סיכום מבדק שנתי-מבדקי בטיחות מנהל חינוך

סמל המוסד-611905
סוג המוסד-בית ספר
שם המוסד-בית ספר יד שבתאי
כתובת המוסד-שלמה בן יוסף 1
טלפון המוסד-088555020
פרטי המנהל/ת-גילה עזרא
תאריך המבדק-ג' 7/2/2023
? האם נמצאו ליקויים עם קדימות 0-לא
המבנה מאושר לשימוש-כן
פרטי הבודק-אדם דור
תמונת חתימה

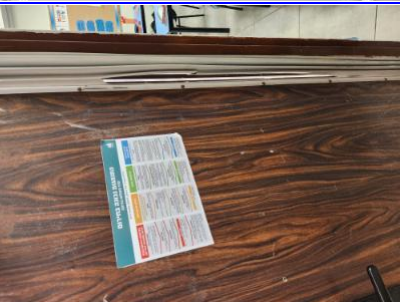
החצר תאורגן באופן שיבטיח בטיחות מרבית בעת תנועה ופעילות -1-חצרות מוסד החינוך-בור קטנה בחצר. גוש בטון בולט סכנת נפמלה- - -

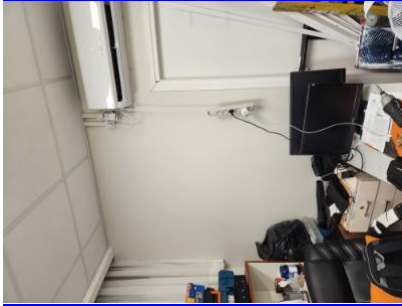
הדלתות תצוידנה -1-דלת כניסה ראשית/ דלתות כיתות לימוד/ מפגע גורף-לא הותקן תפס שיכול לתפוס את כנף הדלת בסוף תנועתה- - -
באזור או באזורים לצורך המטרות הבאות : א. מגן אצבעות בשני צידי הצירים באזורים שבהם יש אפשרות להילכדות אצבעות. ב. האטת אגף הדלת במהלך סגירתו. ג. מעצור דלת במצב פתוח.
דלתות-האזור יותקן בקיר, בגובה אגף הדלת ולא ברצפה. ד. במקלט ובמרחב מוגן יש להתקין מגן אצבעות ואלמנט קיבוע שיותאם לדלת. ה. בדלתות קלות של שירותים נדרשת הגנה מתאימה
5.23-6/2/2023 22: 51
